GRUNDRISS ERDGESCHOSS

3. Prüfausfertigung

Bauherr	Burghof-Klinik Rinteln Ritterstrasse 19 31737 Rinteln
Projekt	Errichtung von 18 vollstationären Betten im KKH Schaumburg in Rinteln Virchowstrasse 5 31737 Rinteln
Positionsplan	Erdgeschoss

Maßstab	Datum	Name:	
1 : 100	02.07.2018	K.Bloemacher	P 2b

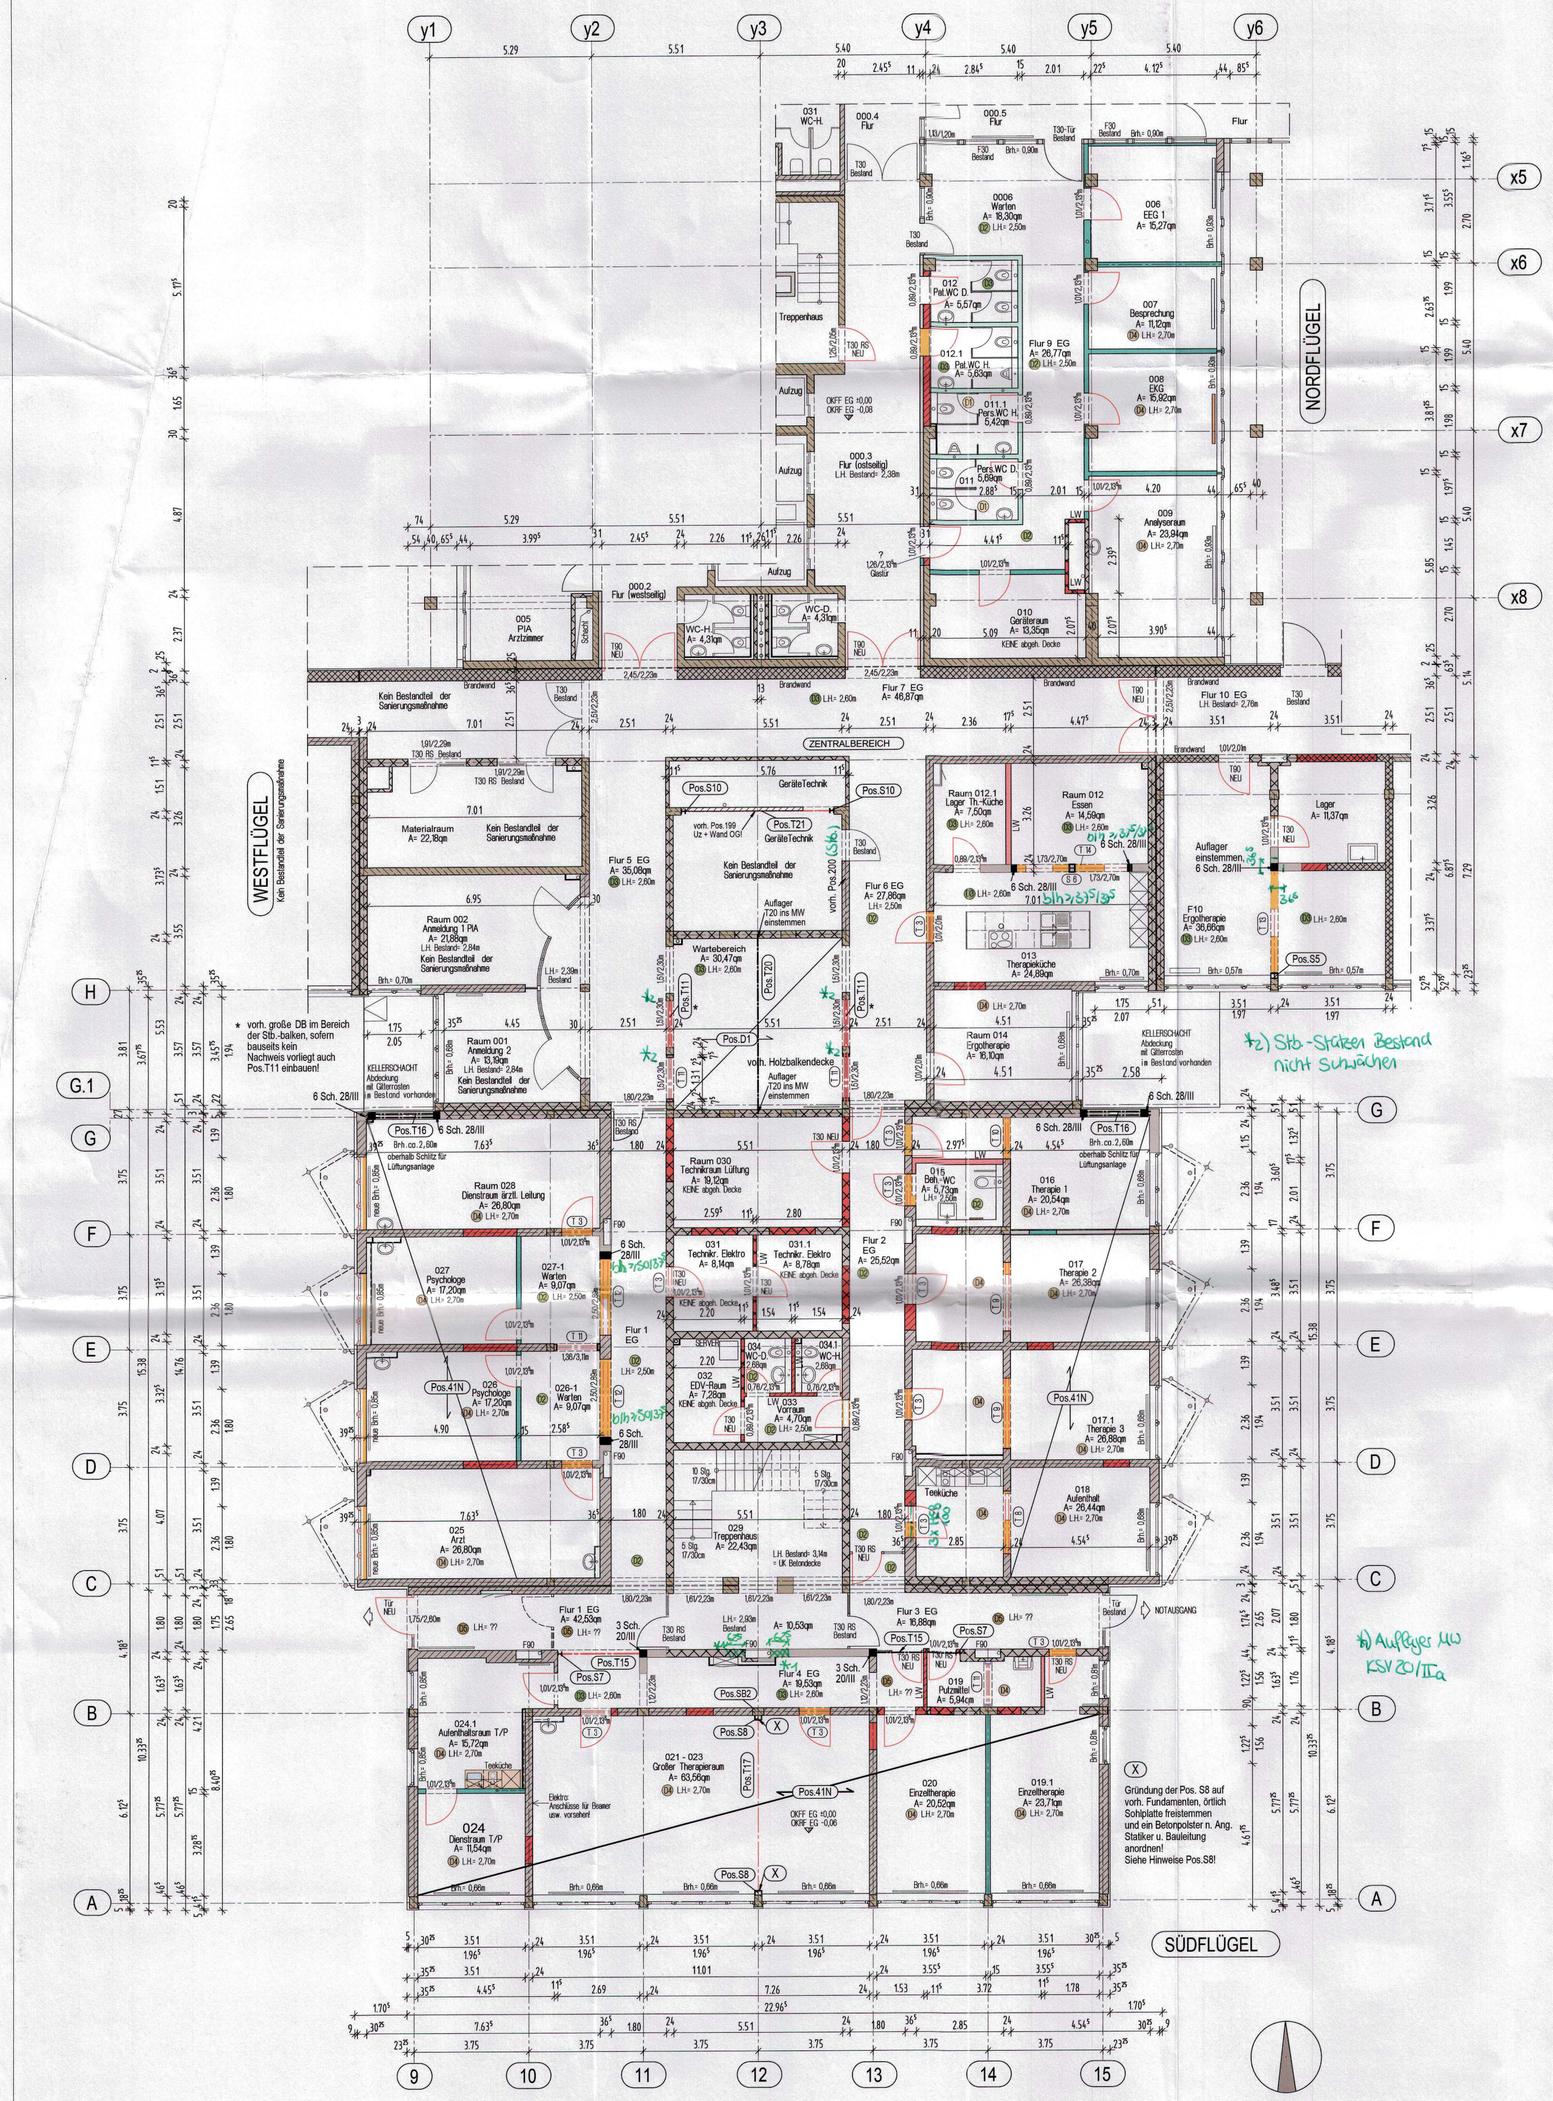
Index	Datum	Änderung
8	21.06.2018	Raum 021, 022 und 023 zu einem Raum zusammengelegt; Raum 019.1 (Einzeltherapie) neu; Raum 020 als Einzeltherapieraum; Zugang von Flur 3 EG zum Raum 019.1 neu; Heizkörper im Flur 3 EG umgelegt; Raum 019 (Putzmittelraum) kleiner; Vorsatzschale in Raum 024.1 (Aufenthaltsraum T/P) neu; Wand im Raum 015 (Behinderten-WC) geändert; 2x Stahlträger in Wartebereich neu; Trennwand Raum 012 (Essen) und 012.1 (Lager Therapieküche) verschoben und Ytong statt Mauerwerk; keine abgehängten Decken in den Räumen 010 (Geräteraum im Nordflügel) und 032 (EDV-Raum in Südflügel); Tür von Raum 024 zu 024.1 verschoben

Index	Datum	Name	Änderungen/Ergänzungen/Stand
b	16.8.18	KB	Pos.SB2, S10 + T21 ergänzt, T17 + S8 geändert, S7 verschoben
a	12.7.18	KB	Pos.D1 + T20 geändert
